## **LOKACIJSKA PREVERITEV ZA VODNO INFRASTRUKTURO, NAMENJENO ODPRAVI POSLEDIC POPLAV IN PLAZOV V ODLOKU O OBČINSKEM PROSTORSKEM NAČRTU OBČINE RAZKRIŽJE**

### **STALIŠČA DO PRIPOMB IN PREDLOGOV**

**podanih v času javne razgrnitve Elaborata lokacijske preveritve za vodno infrastrukturo,  
namenjeno odpravi posledic poplav in plazov  
v Odloku o občinskem prostorskem načrtu Občine Razkrižje**

Grafični prikaz: potek zidu po stališčih do pripomb (DGD situacija)

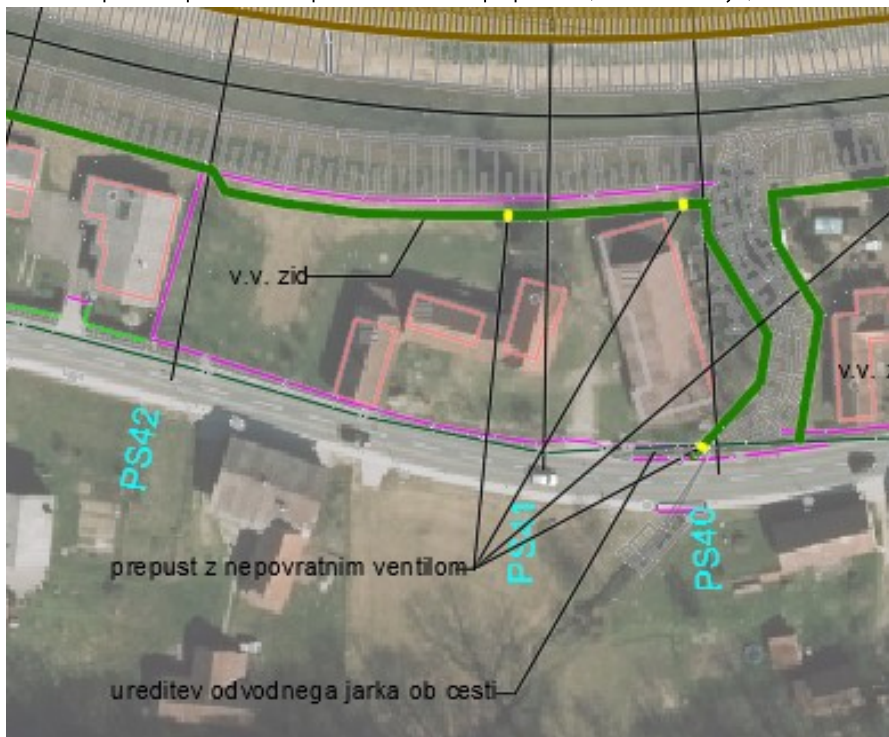
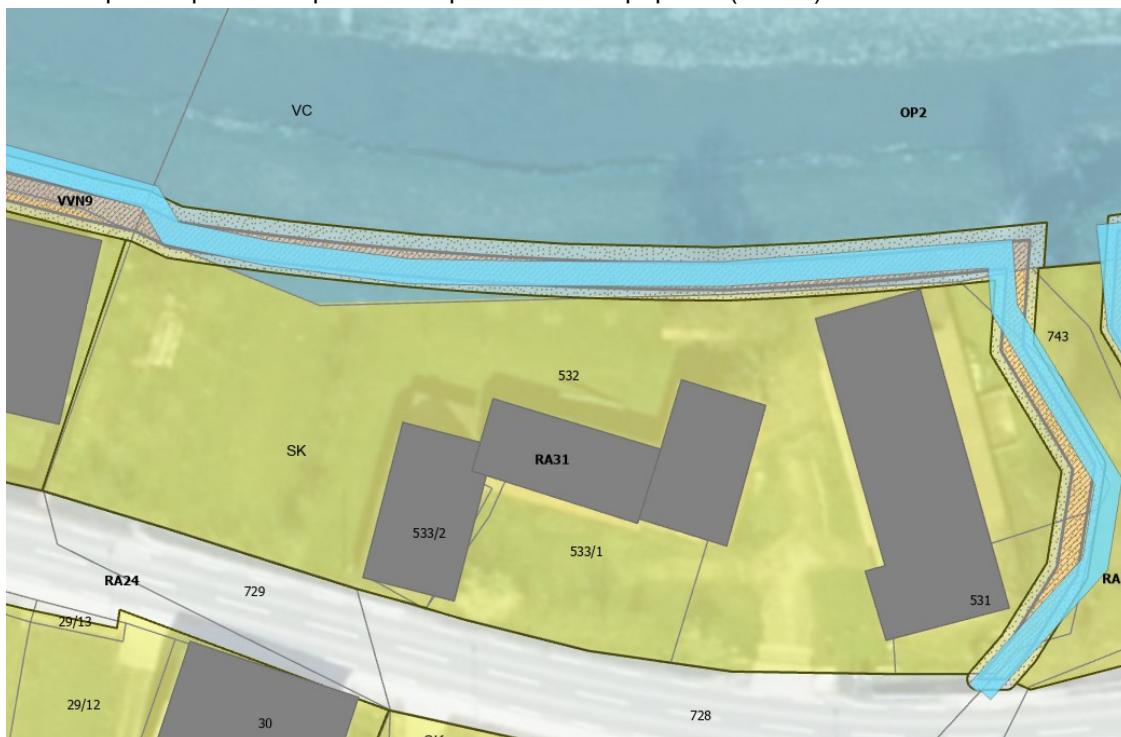
- 14.1 Pripombodajalec predlaga vgradnjo dodatnega prepusta s povratno loputo.
- 14.2 Pripombodajalec predlaga, da se ob črpališču za fekalno kanalizacijo vzporedno s cesto, uredi odvodnjavanje meteornih voda s ceste.
- 14.3 Pripombodajalec predlaga ureditev prepusta za obcestni jarek oziroma cevi za meteorne vode s ceste.
- 14.4 Pripombodajalec predlaga delno izravnavo poteka v.v. zidu.

- 14.1 Predvidena je izvedba dveh prepustov z nepovratnim ventilom, kar je razvidno tudi iz spodnje slike.
- 14.2 Uredi se odvodnjavanje meteornih voda s ceste. Ker to ni predmet tega projekta, bo to dodano v poročilo.
- 14.3 Predvidi se izvedba prepusta z nepovratnim ventilom na obcestnem jarku skozi predviden v.v. zid ob pritoku Ščavnice.
- 14.4 Predlagani v.v. zid se izravna.

Grafični prikaz: potek nasipa oz. zidu po stališčih do pripomb (modro)

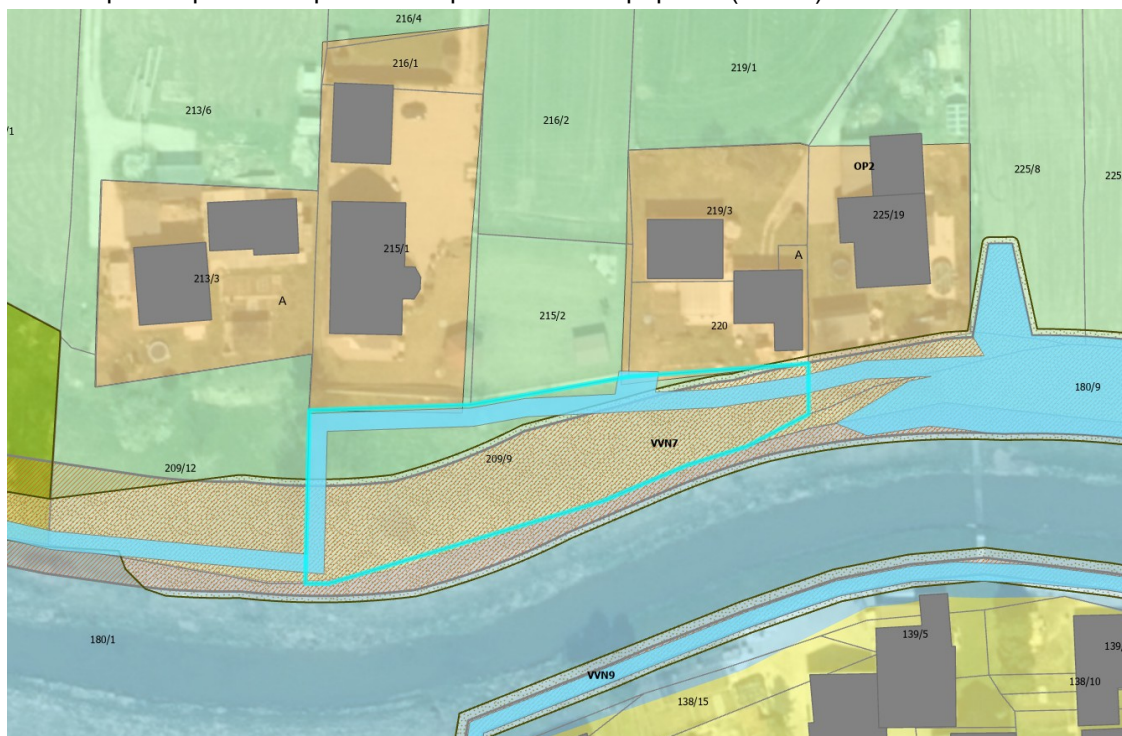
Pripombodajalec predlaga izvedbo v.v. zidu namesto predlaganega nasipa. Predlaga lokacijo zidu ob robu dvignjene terase in ureditev dostopa zaradi nadaljnjega vzdrževanja zemljišča za v.v. zidom.

Predlagana ureditev upošteva izvedbo zidu, pomik na rob terase in predlog dostopa. Ob tem je treba poudariti, da je umestitev v.v. zidu manj primeren ukrep z vidika podobe obravnavanega prostora na celotni potezi ukrepov za zagotavljanje večje poplavne varnosti območja občine

Grafični prikaz: potek nasipa oz. zidu po stališčih do pripomb (DGD situacija)

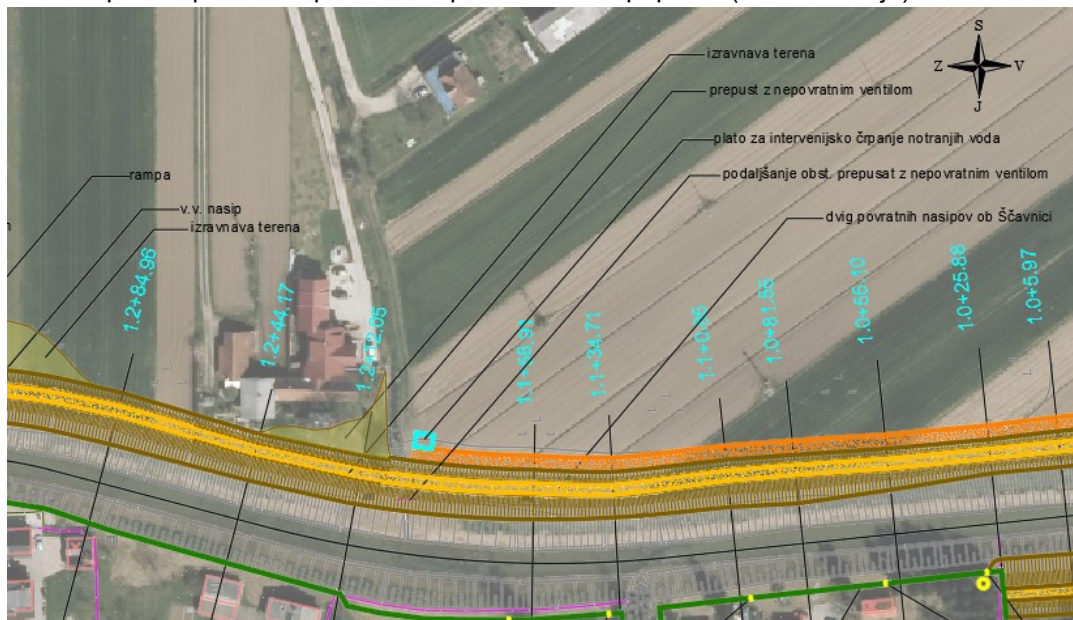
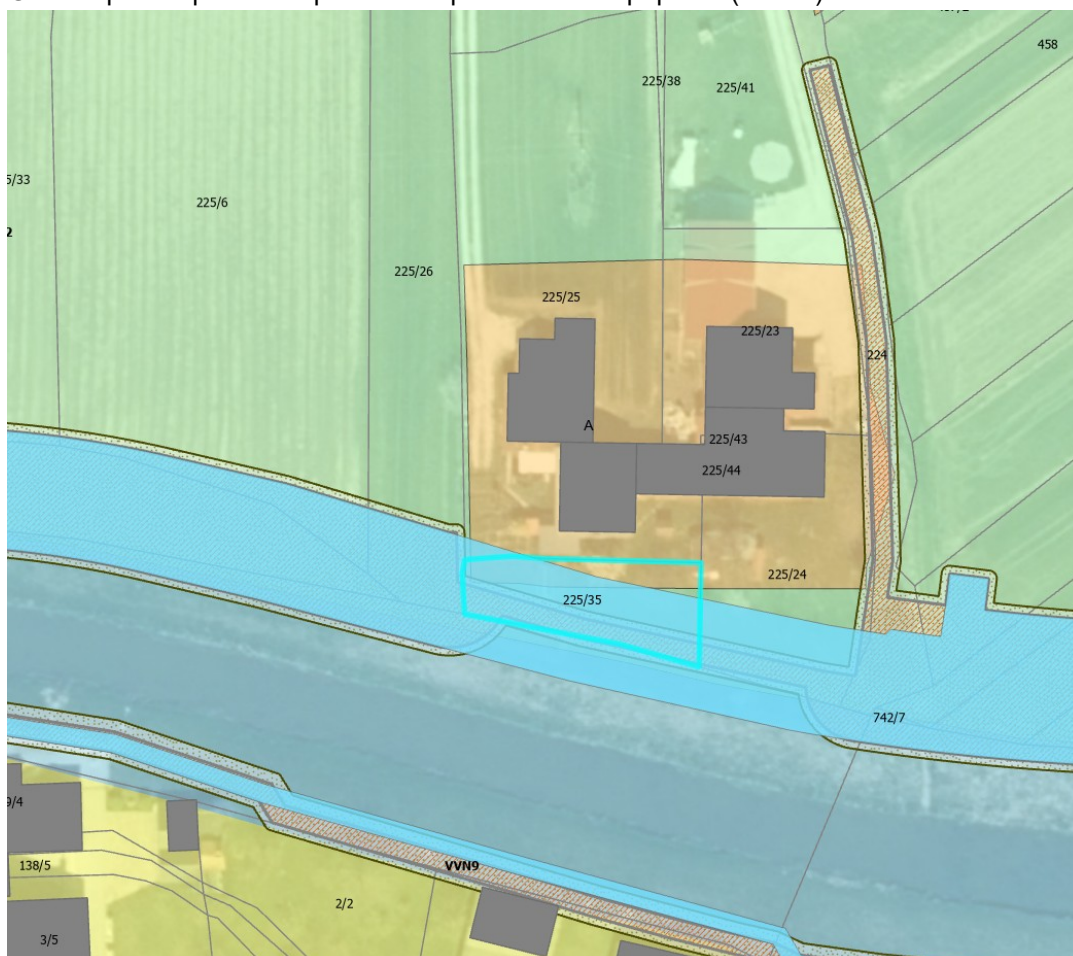
- 17.1 Pripombodajalec se ne strinja z visokovodnim zidom, razen ob jarku.
- 17.2 Predlaga izravnavo zemljišča po izvedbi visokovodnega zidu in nasipa.
- 17.3 Pripombodajalec predlaga, da se navedeno zapiše v pogodbo.
- 17.4 Pripombodajalca zanima, kako bo urejen dovoz materiala, dostop delavcev, izvedba del in dostopanje po izvedbi.
- 17.5 Pripombodajalec prosi, da se informacije in stališča do pripomb pošljejo na njegov elektronski naslov.

- 17.1 Predlagana ureditev upošteva predlog zidu le ob jarku. Zaključi se pri sosednji parceli, ker je tam teren že višji.
- 17.2 Teren se po izvedbi izravna. Morebitna nastala depresija se zasuje in izravna z okoliškim terenom.
- 17.3 V skladu s 5. členom pogodbe se investitor zaveže, da bo dela izvedel v obsegu, kot je določeno s projektno dokumentacijo in v skladu za namenom, za katerega se služnostna pravica ustanavlja, tj. za zmanjšanje poplavne ogroženosti območja oz. izgradnje vodne infrastrukture namenjene varovanju ljudi in premoženja. Upošteva se navedenega se predlog pripombodajalca, da se v pogodbo vključi stavek o izravnavi zemljišča po izvedbi

Grafični prikaz: potek nasipa oz. zidu po stališčih do pripomb (DGD situacija)

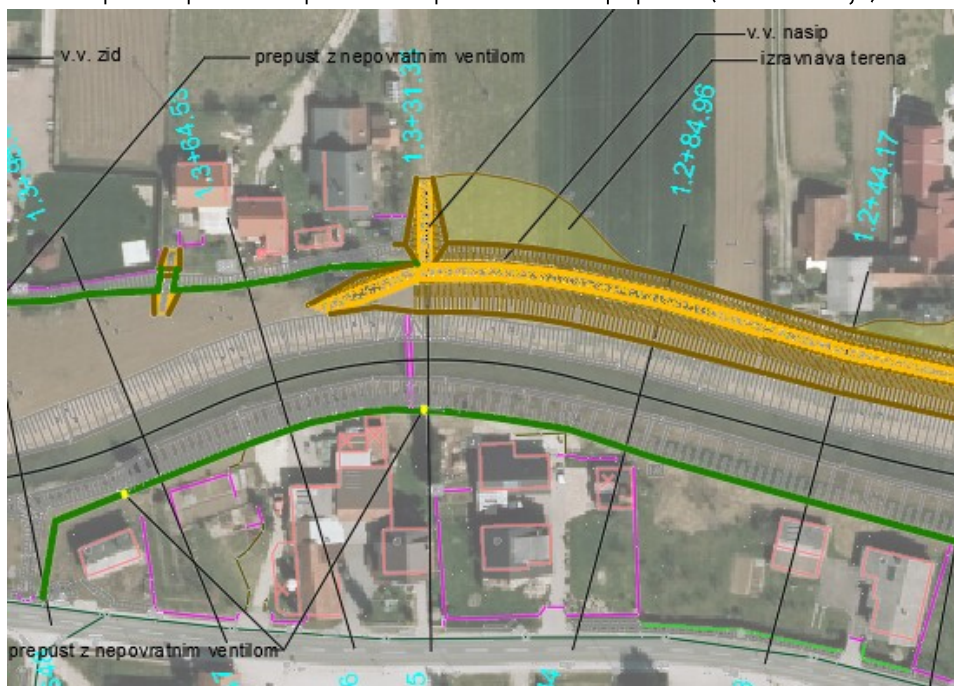
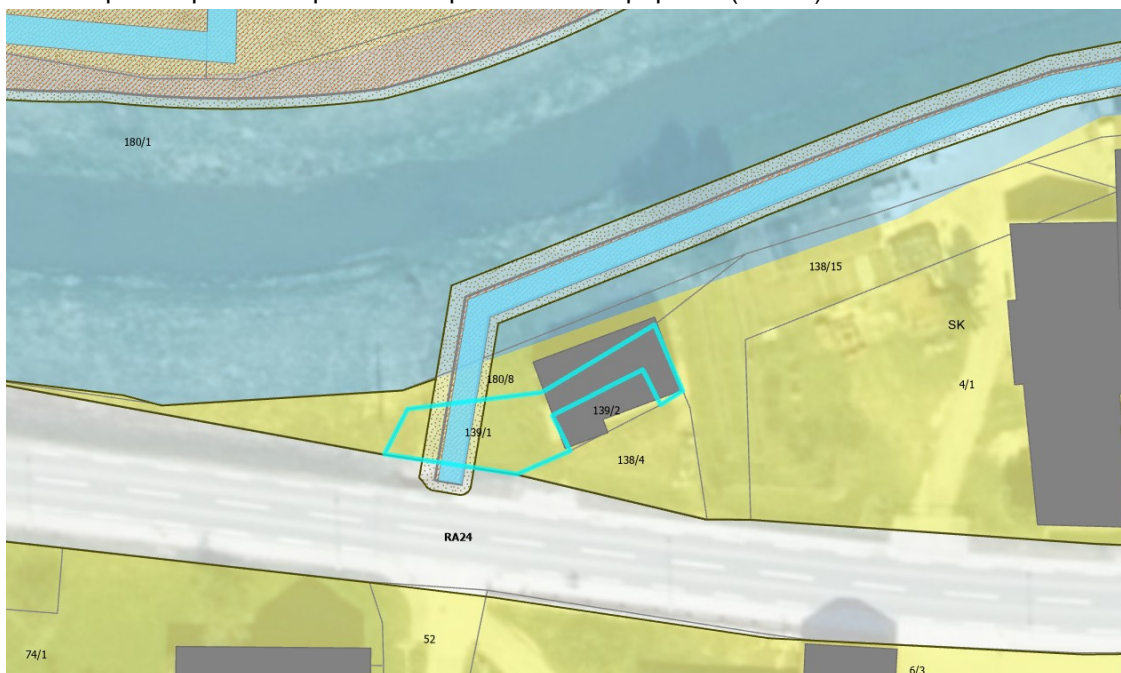
- 18.1 Pripombodajalec je na zemljišču, ki je predmet pripombe že uredili interno odvodnjavanje meteornih voda, zato želi, da se navedena infrastruktura ohrani, ob v.v. zidu pa vgradi več propustov s protipovratno loputo.
- 18.2 Pripombodajalec predlaga, da se obstoječi vojaški most demontira in po izvedbi del vrne v obstoječe stanje.
- 18.3 Pripombodajalec je izvedel nakup sosednjega zemljišča, ki je prav tako predmet gradnje, gre za parc. št. 139/1, k.o. 275 – veščica. Ob robu parcele se nahaja potok, ki bi ga bilo potrebno urediti.

- 18.1 Obstoječe odvodnjavanje se ohranja, zgradi se dodatne prepuste z nepovratnim ventilom. Na obstoječe iztoke se montira nepovratne ventile.
- 18.2 Predvidi se demontažo vojaškega mostu, skladiščenje na primernem mestu in ponovna namestitve po izvedenih delih. Navedeno je vključeno v projektni dokumentaciji in popisu del.
- 18.3 Predvidi se ureditev potoka, obseg del je upoštevan v popisih del.

Grafični prikaz: potek nasipa oz. zidu po stališčih do pripomb (modro)

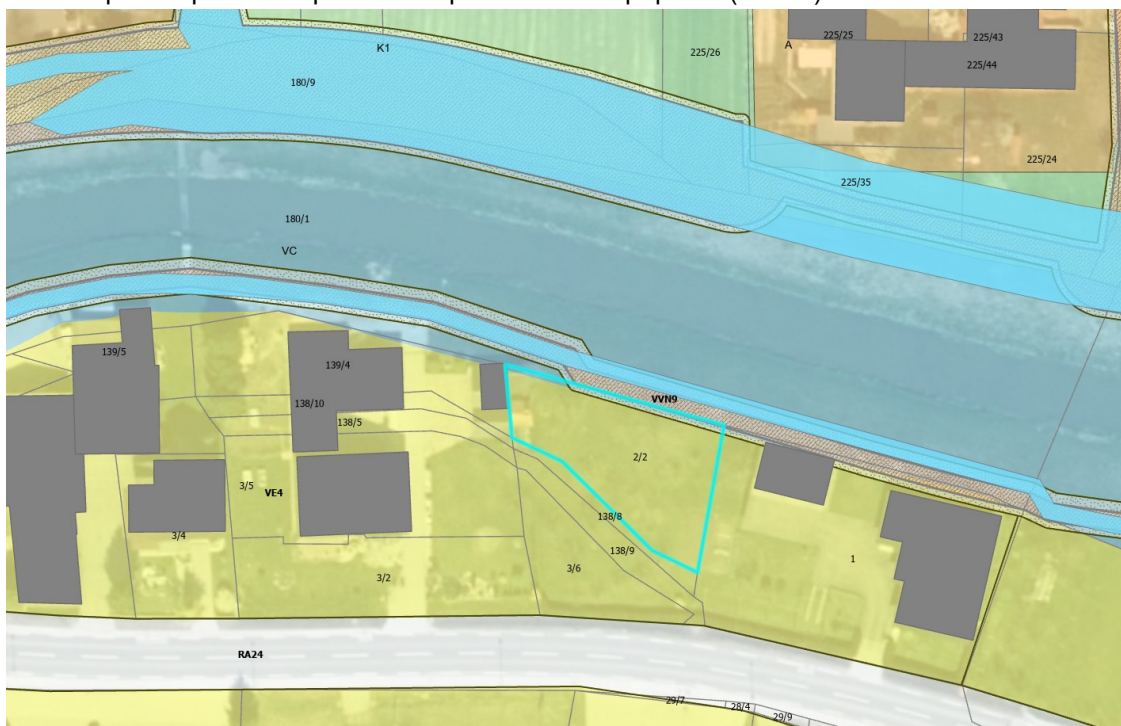
Načrtovani v.v. zid poteka v neposredni bližini stanovanjske hiše in pomožnega objekta. Pripombodajalec predlaga, da se v.v. zid ob zemljišču, ki je predmet pripombe, premakne na rob brežine in izravna z v.v. zidom na sosednjih zemljiščih.

Načrtovani v.v. zid se premakne na rob brežine in izravnal z zidom na sosednjih zemljiščih.
